**INFORME DE VISITA DE CONTROL  
N°028-2026-OCI/0222-SVC**

**“AL ESTADO SITUACIONAL DE LOS SERVICIOS  
HIGIÉNICOS DEL CENTRO EDUCATIVO EXPERIMENTAL  
RAFAEL NARVÁEZ CADENILLAS”**

**TRUJILLO, 24 DE JUNIO DE 2026**

**Imagen n.º4**

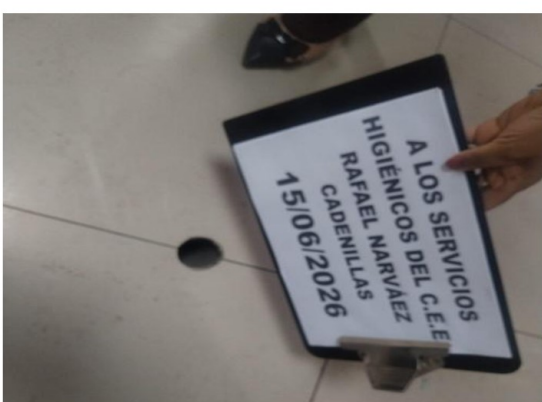
**Sumidero sin rejilla – 1° PISO SSHH HOMBRES**

Por otro lado, se constató que uno de los sumideros de desagüe ubicado en el baño de hombres del primer piso no cuenta con rejilla de protección (Ver imagen n.º4). Esta condición permite el ingreso y salida de insectos y roedores a través de la red sanitaria, constituyendo un potencial foco de contaminación y afectando las condiciones de salubridad del ambiente.

**Imagen n.º 19**

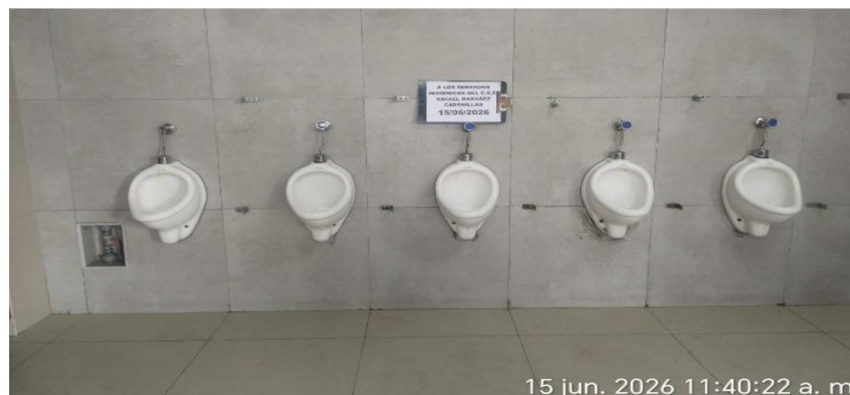
Con relación a los servicios higiénicos de varones, se constató la disponibilidad de cinco (5) urinarios en cada nivel. Sin embargo, se identificó la ausencia de separadores en la gran mayoría de ellos, condición que limita las condiciones de privacidad y confort de los usuarios. En los muros adyacentes se observaron platinas de fijación instaladas, lo que constituye un indicio de que estas unidades contaban originalmente con dichos elementos divisorios, evidenciándose su posterior retiro, desprendimiento o deterioro, tal como se aprecia en las siguientes imágenes:

**Vista de urinarios sin separaciones - 2º PISO SSHH. HOMBRES**

**Imagen n.º 20**

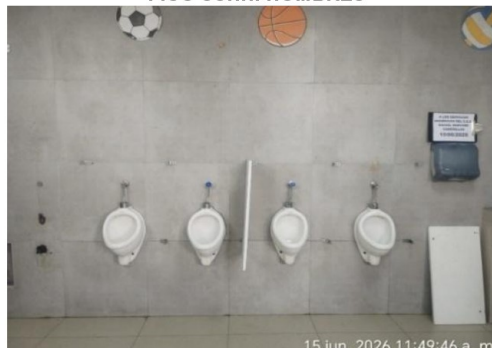
**Urinarios con separaciones desmontadas - 3º PISO SSHH. HOMBRES**

**Imágenes n.ºs 30 y 31**

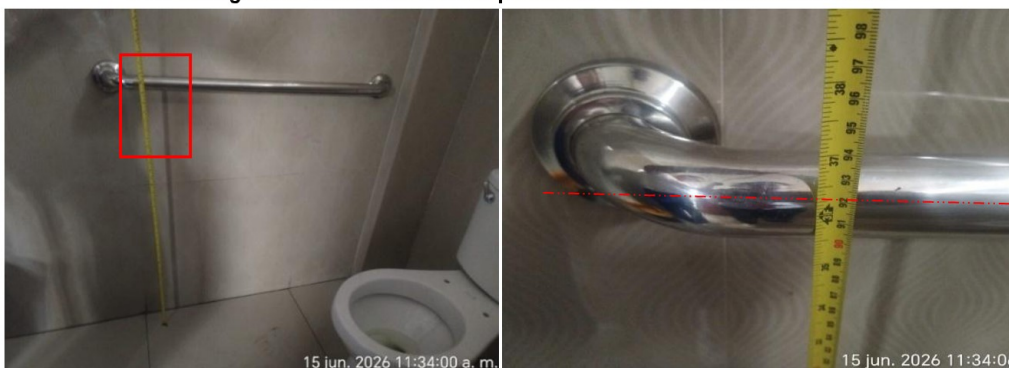
**Barra de seguridad a 0.92m del nivel de piso terminado - 1º PISO SSHH. MUJERES**

Evidenciándose el incumplimiento de las dimensiones y alturas establecidas en la Norma Técnica A.120 “Accesibilidad Universal en Edificaciones” restringe la funcionalidad de los módulos sanitarios accesibles, impidiendo que estos cumplan efectivamente con su finalidad de brindar condiciones de uso seguras, inclusivas y accesibles para las personas con discapacidad o movilidad reducida.

**Imágenes n.º 32 y 33**

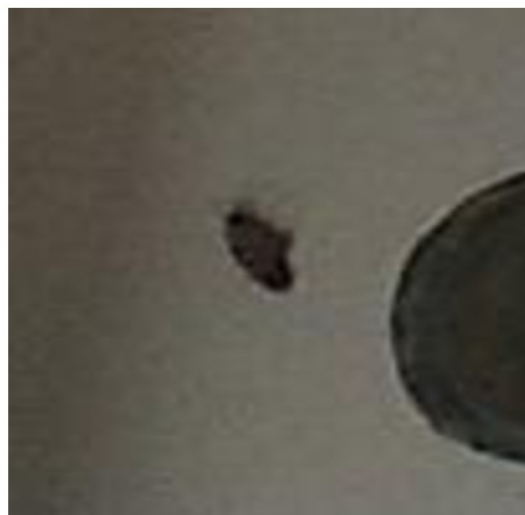
En relación con los módulos sanitarios de inodoros, se identificaron deficiencias en su operatividad, se constataron fugas de agua a través de las tazas en algunas unidades, mientras que otras presentaban un desabastecimiento total del servicio de agua. Cabe precisar que estos últimos módulos inoperativos no han sido señalizados ni puestos fuera de servicio mediante mecanismos que restrinjan su acceso, razón por la cual se encontraban habilitados y en condición de ocupados al momento de la inspección.

**Inodoro sin agua y sin restringir uso. Presencia de cucarachas - 1º PISO SSHH. HOMBRES**

**Imagen n.º 38**

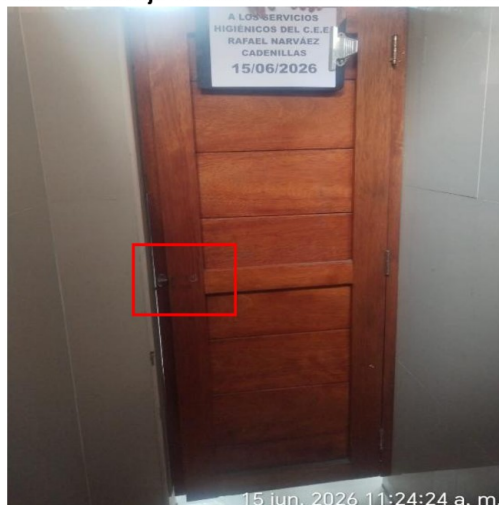
Asimismo, se constató el deterioro en los mecanismos de descarga de los tanques, identificándose sistemas de accionamiento (jaladores) vencidos o inoperativos. Respecto a la infraestructura de las cabinas, se verificó que múltiples módulos sanitarios carecen de cerrojos internos o presentan cerraduras trabadas. Además, se constató que uno (1) de los módulos no cuenta con puerta, registrándose únicamente el marco de fijación correspondiente.

**Puerta sin cerrojo interno - 1º PISO SSHH. HOMBRES**

**Imagen n.º 56**

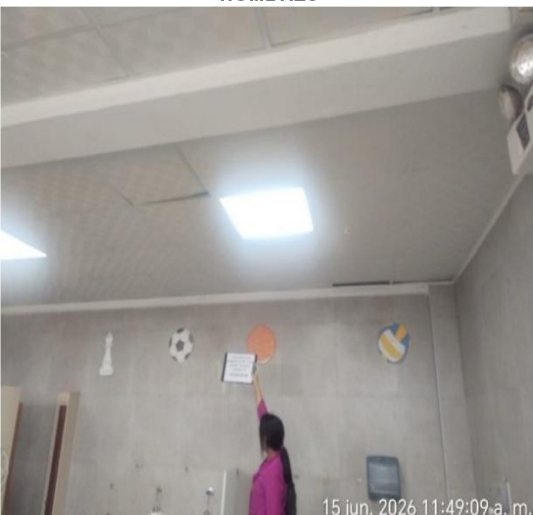
**Baldosa ausente y desnivelada - 3º PISO SSHH. HOMBRES**

**Imagen n.º 62**

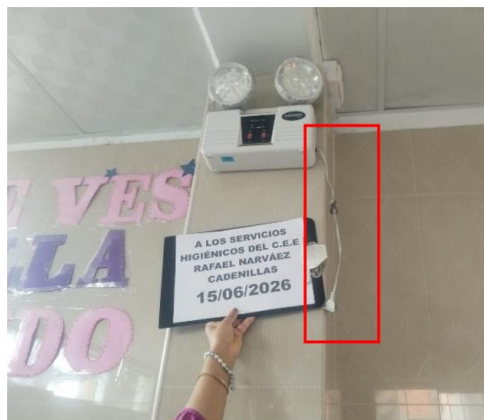
**Luz de emergencia desconectada - 2º PISO SSHH. MUJERES**

La situación expuesta evidencia deficiencias en el mantenimiento y operatividad del sistema de iluminación de emergencia en los servicios higiénicos del local educativo, al haberse verificado que la mayoría de los equipos instalados se encuentran inoperativos, limitando su capacidad de respuesta ante una eventual interrupción del suministro eléctrico o situación de emergencia.

**Imagen n.º 83**

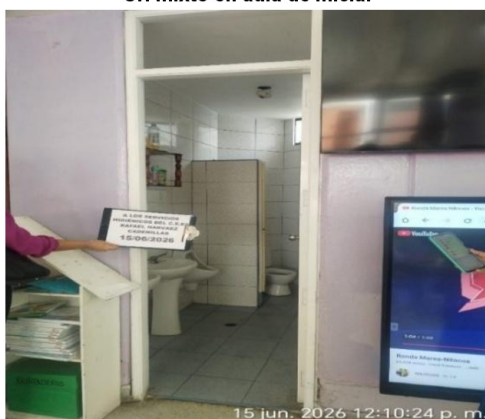
**SH mixto en aula de inicial**

**Imagen n.º 103**

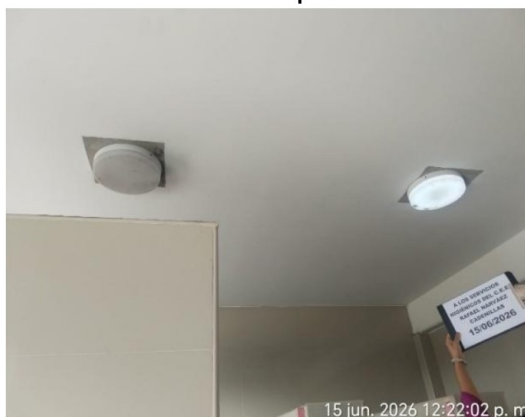
**Luminaria inoperativa**

**Imagen n.º 117**

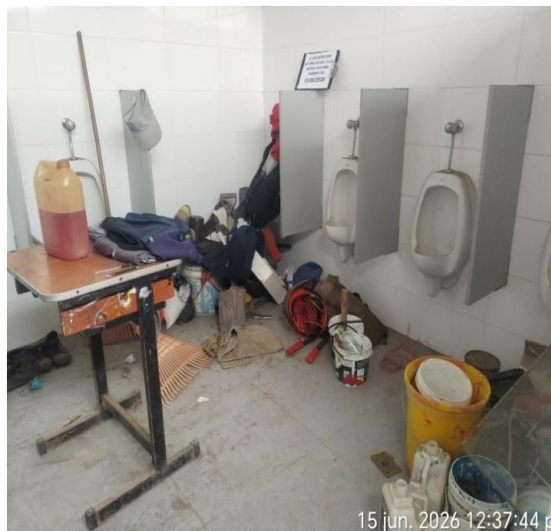
**Acumulación de herramientas, materiales y basura**

Imagen n.º 121

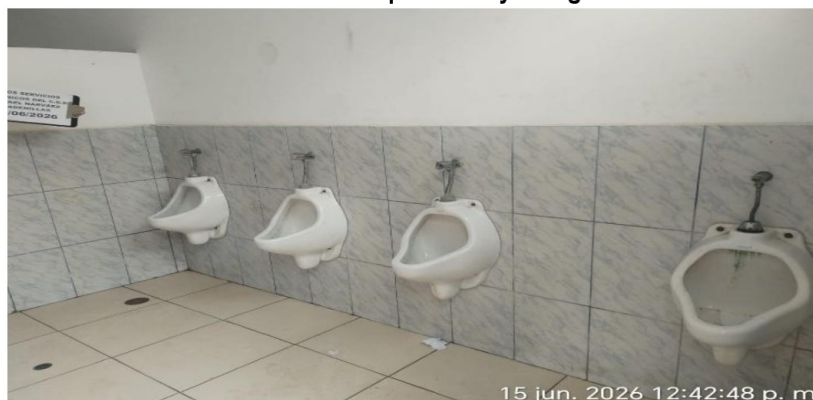
- Cuenta con cuatro urinarios sin divisiones y sin suministro de agua; uno de ellos no tiene perilla.
- Dispone de dos módulos sanitarios con inodoros. El mecanismo de descarga (jalador) de uno de ellos se encuentra trabado y no funciona.
- De las dos luminarias existentes, una no funciona y la otra presenta iluminación tenue, evidenciando un posible deterioro próximo.

Urinarios sin separadores y sin agua

**Imágenes n.ºs 122 y 123**

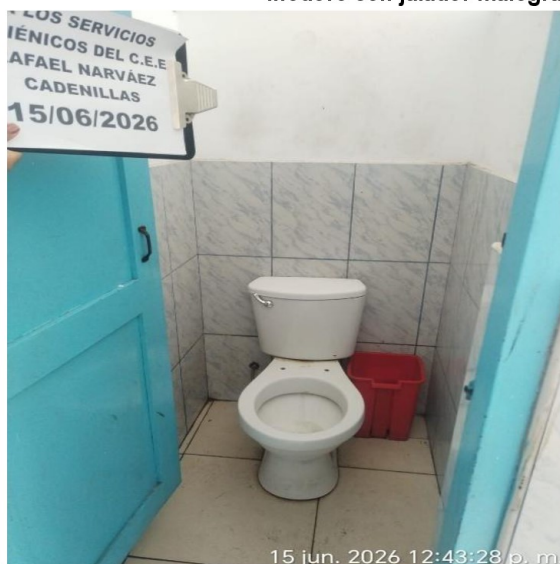
**Inodoro con jalador malogrado y con presencia de sarro**

**Imágenes n.ºs 124 y 125**

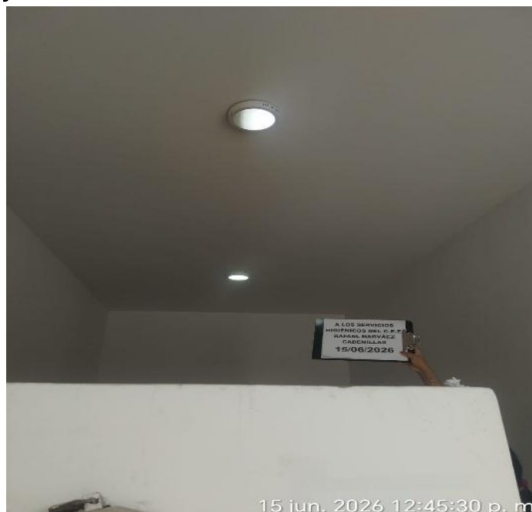
**Luminarias inoperativas y con luz oscilante**
